Panamá, 14 de marzo de 2022.
DEIA-DEEIA-AC-0046-1403-2022

De acuerdo a lo establecido en el artículo 43 de Decreto Ejecutivo No. 123 de 14 agosto de 2009, modificado por el Decreto Ejecutivo No. 155 de agosto de 2011, le solicitamos primera información aclaratoria al Estudio de Impacto Ambiental (EsIA) Categoría II, titulado “**RESIDENCIAL TIERRAS ALTAS**”, a desarrollarse en el corregimiento de Volcán, distrito de Tierras Altas, provincia de Chiriquí:

INFORME TÉCNICO N°014- 2022
ANÁLISIS DEL ESTUDIO DE IMPACTO AMBIENTAL DE ACUERDO A
SEGURIDAD HIDRICA

INFORME DE EVALUACIÓN DE EsIA CATEGORÍA II "RESIDENCIAL TIERRAS ALTAS"

TOPOGRAFICO 25k PROYECTO RESIDENCIAL TIERRAS ALTAS

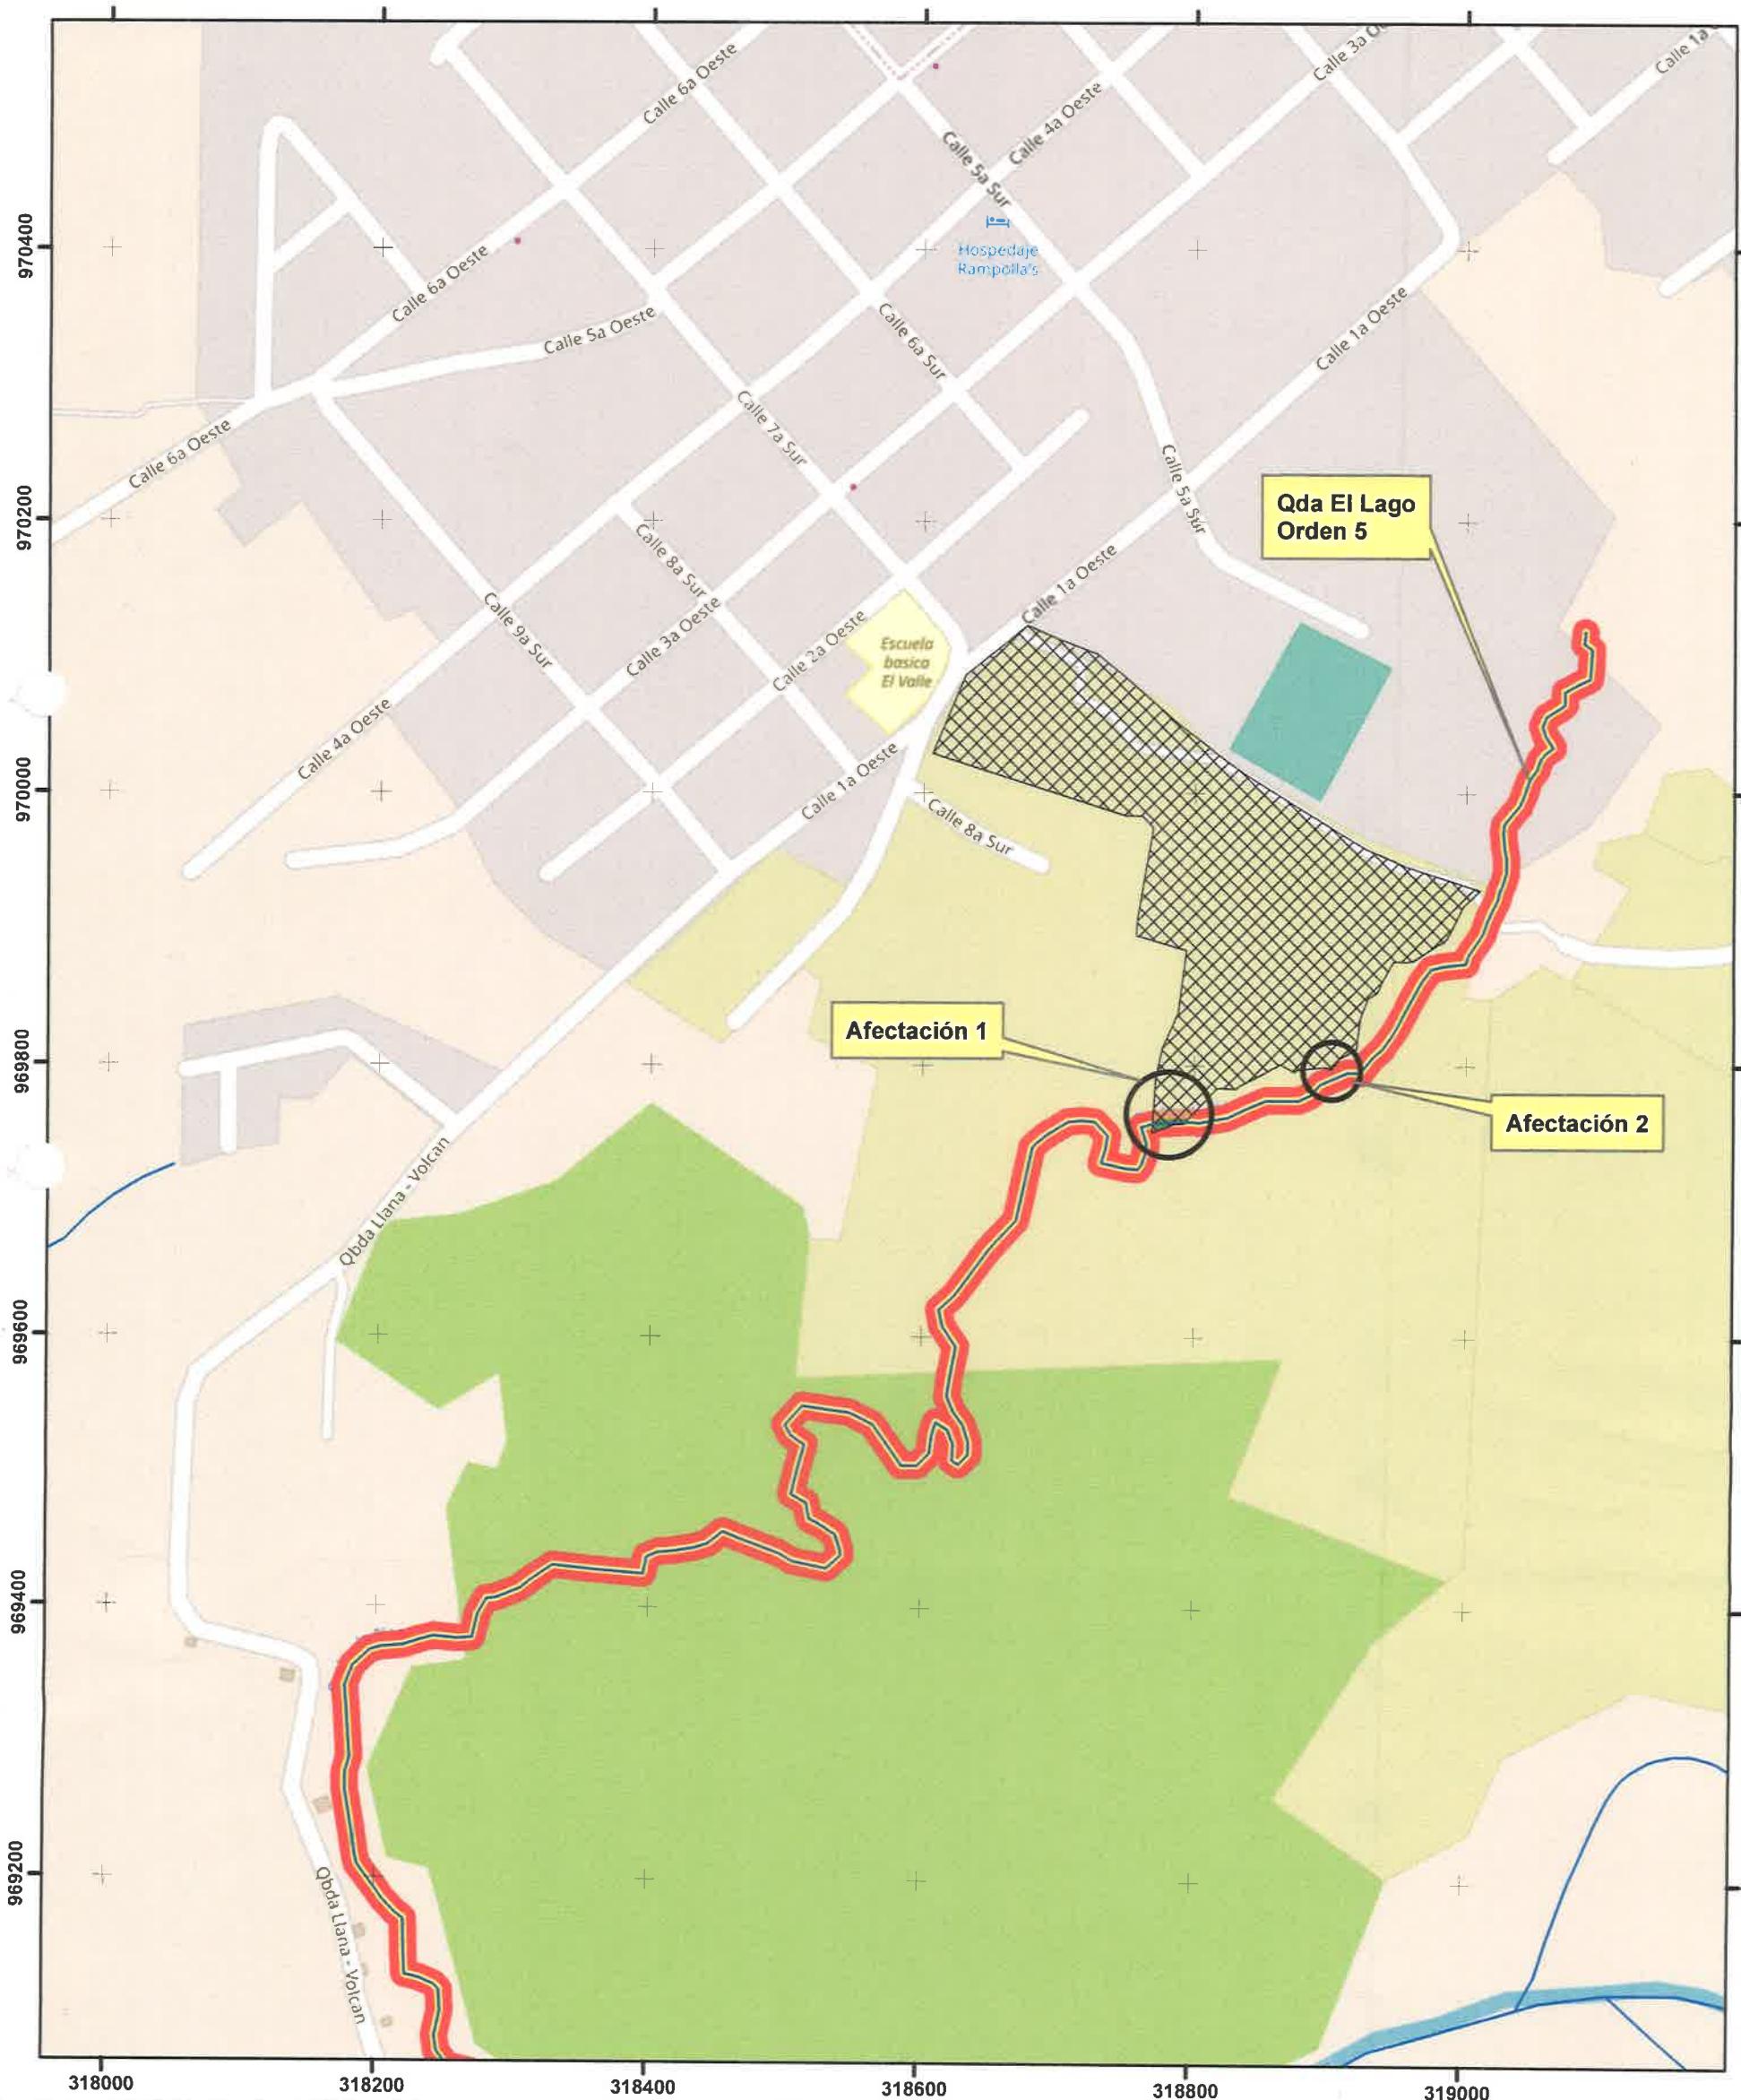
3. En base al mapa, elaborado por el Ministerio de Ambiente de la Dirección de Seguridad Hídricas, con los datos presentados dentro del Estudio de Impacto Ambiental denominado "Área de Protección, se evidencia la fuente de agua: una **QUEBRADA EL LAGO** colindante dentro del área del proyecto. Se ha calculado que para la Quebrada El Lago debe de tener una Área de Protección de 241.38 m².

4. Dentro del área de Protección definida por la Dirección de Seguridad Hídrica, en el área de la Quebrada El Lago, en dirección sur-este se evidenciaron dos afectaciones (1 y 2) por la ocupación del diseño del proyecto dentro del área de protección de la fuente.

5. A través del mapa se ha determinado que dentro de la SERVIDUMBRE HIDRICA establecida encontramos áreas de lotes del Residencial Tierras Altas por lo que advertimos al Promotor o Contratista que **NO DEBE SER UTILIZADA COMO AREA DE DESARROLLO DEL PROYECTO**, las áreas de las afectaciones 1 y 2; basado en la Ley 11 de 3 de febrero de 1994, solo tendrá finalidad de protección y conservación.

Fig. 2 Levantamiento de sitio de interés HIDRICO con coordenadas UTM

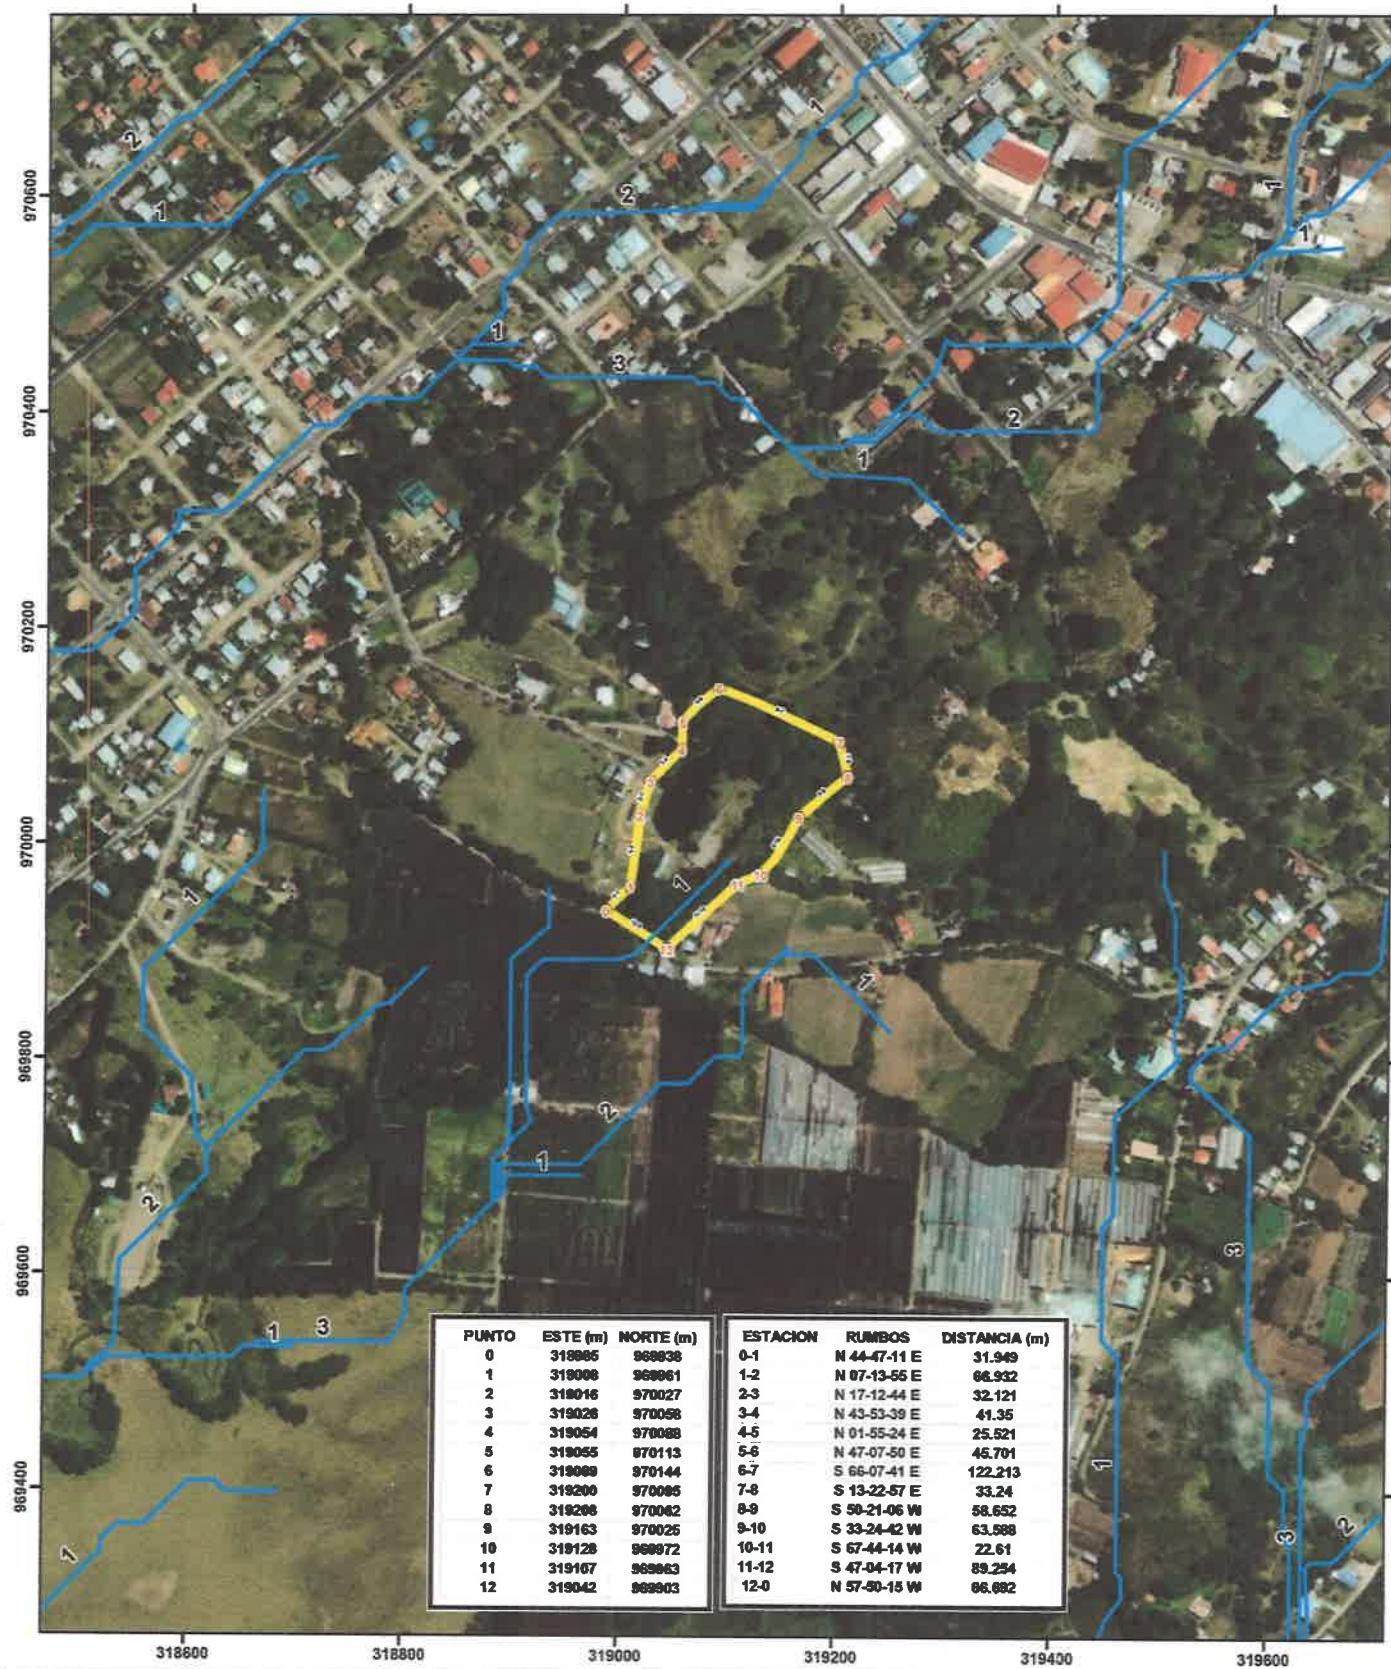
Se recorrió el perímetro del futuro proyecto, encontrando que el mismo posee un afluente de agua que colinda con el futuro residencial, dicho afluente es conocido como quebrada "La Fuente" la cual se encuentra a menos de 500 metros del nacimiento del río Gariché, sitio que posee un sitio de Recarga Hídrica y varios nacimientos de agua. (Ver Fig. 2)

Por lo mencionado anteriormente es nuestra recomendación que dicha barriada modifique el diseño de sus lotes para que puedan contar con un sistema sanitario independiente, ya que una planta de tratamiento iría en contra del futuro plan Distrital de Seguridad Hídrica de Tierras Altas, Provincia de Chiriquí. (Ver fig.9)

O que reubiquen la planta de tratamiento por percolación lejos de la quebrada la fuente ya que como mencionamos anteriormente es un sitio con un nivel freático alto.

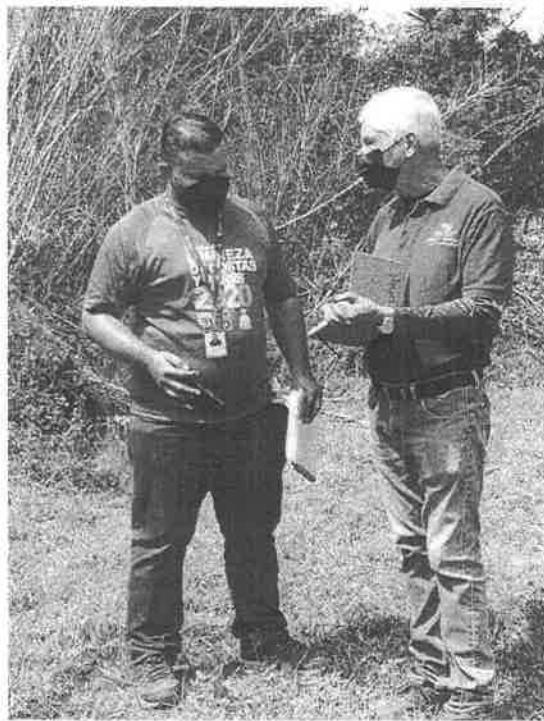
El predio tiene una topografía en su mayoría plana, fue utilizado para la producción de Flores, actualmente crece vegetación natural y se constituye en un terreno de características continentales con presencia de dos Quebradas y signos de escorrentías en gran parte del lote. Notamos también la presencia de plantas que demandan mucha humedad (helechos) y un canal de desagüe cementado.

En esta imagen vemos los signos de escorrentías en gran parte del lote y la vegetación (helechos) plantas que demandan mucha humedad.
